Rue du Bourg au Loup

Avis - Conseil des sages

1. **Contexte** : Mise en conformité de la rue par rapport à l'accessibilité des PMR (Personnes à Mobilité Réduite) et volonté d'améliorer à la fois les conditions de sécurité et de confort pour l'ensemble des piétons

Rue du Bourg au Loup (partie Est)

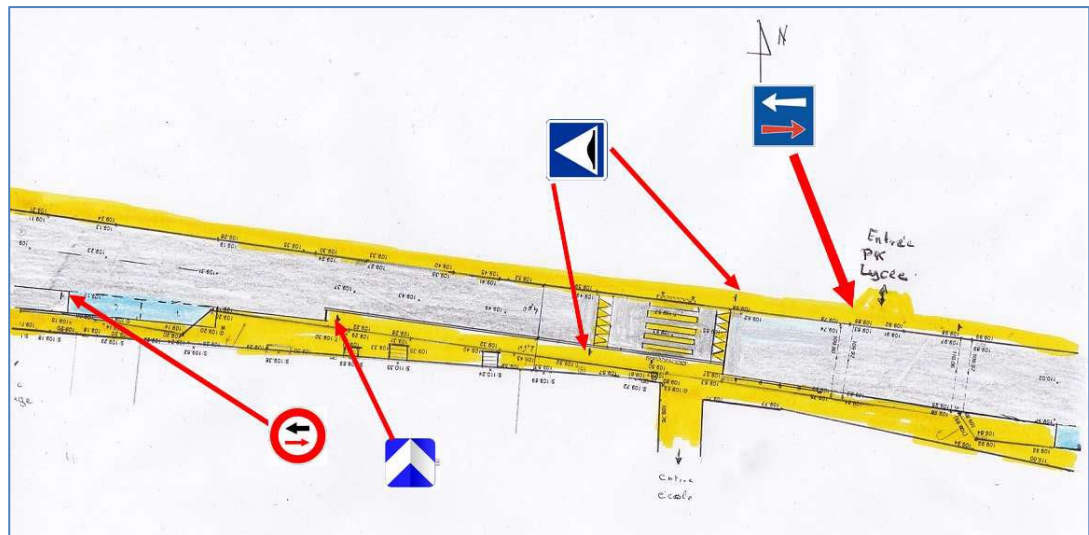
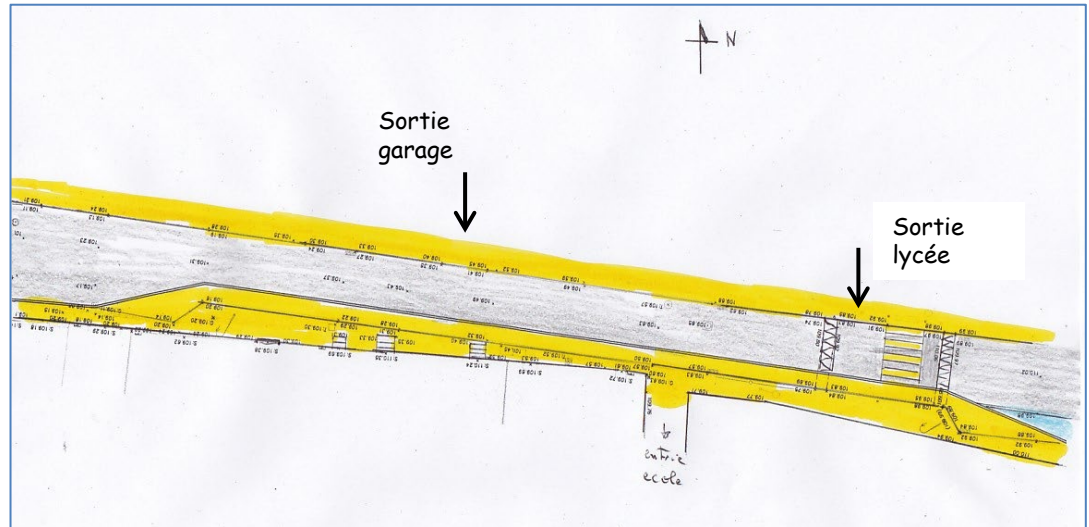
Réalisation d'une écluse :

Caractéristique: largeur de voie restante 4.00m.

Longueur de la partie rétrécie : 60.00 m.

Sens prioritaire: ?

Largeur minimum trottoir : 1.50m, au droit de l'escalier le plus avancé

Réalisation d'une écluse :

Caractéristique: largeur de voie restante 4.00m.

Longueur de la partie rétrécie : 30.00 m.

Sens prioritaire Est-Ouest. Plus naturel de bloquer la circulation qui « bute » sur la surlargeur de trottoir. L'élargissement du trottoir matérialise mieux la ligne d'arrêt VL. Evite des arrêts de véhicules sur le passage piéton Lycée dans le cas où il est conservé au même endroit avec une priorité Est-Ouest

Largeur minimum trottoir : 1.50m, au droit de l'escalier le plus avancé
Déplacement du plateau en élévation face à la voie de desserte collège (pour tenir compte des liaisons piétons Lycée - collège)
Eclairage renforcé au droit du plateau

Rue du Bourg au Loup (partie Ouest)

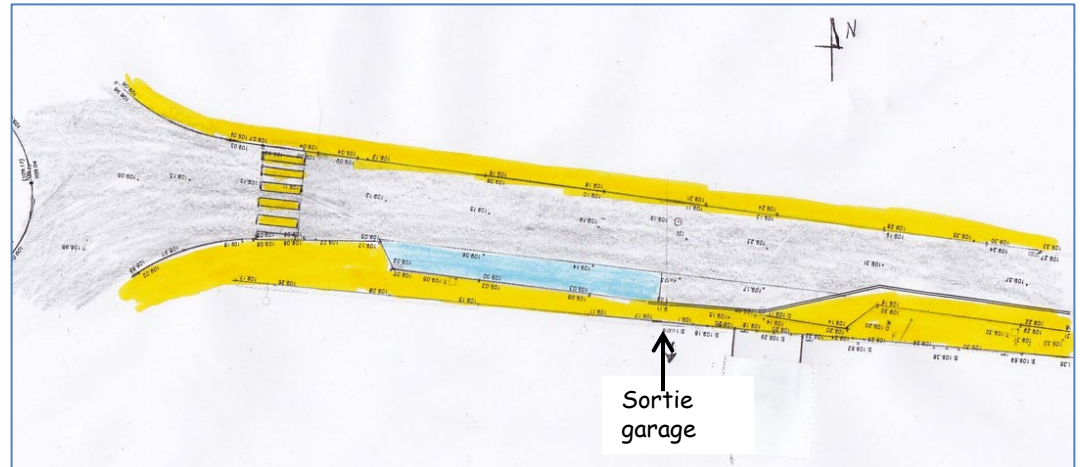
Stationnement : longueur 18.00 m, soit 3 places confortables ou 4 très serrées.

Projet CDS

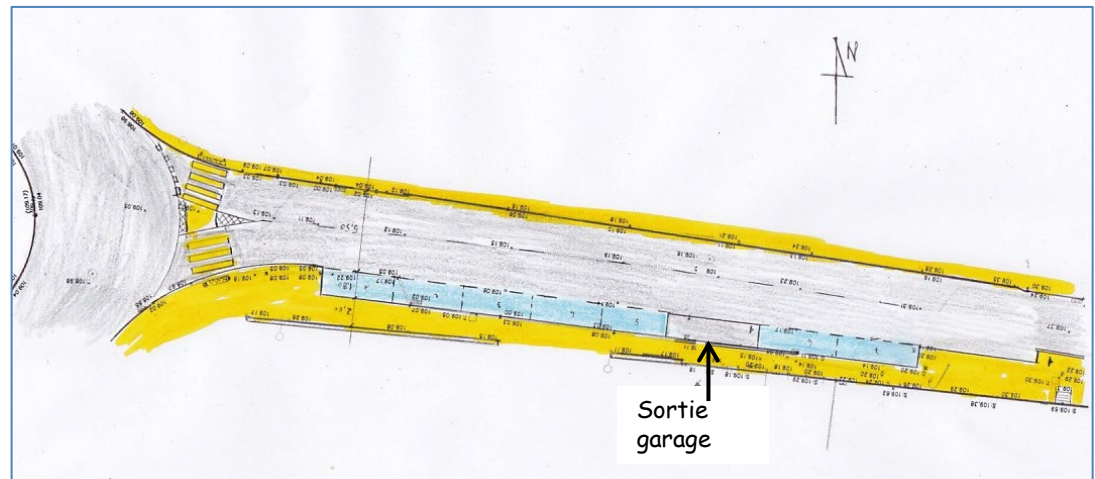
Stationnement : longueur 36.00 m, soit 7 places

Déplacement du passage piéton près du carrefour. Ilot en milieu de voie, chevauchable pour assurer la giration des PL ou cars. (recommandation déjà formulée par le CDS)
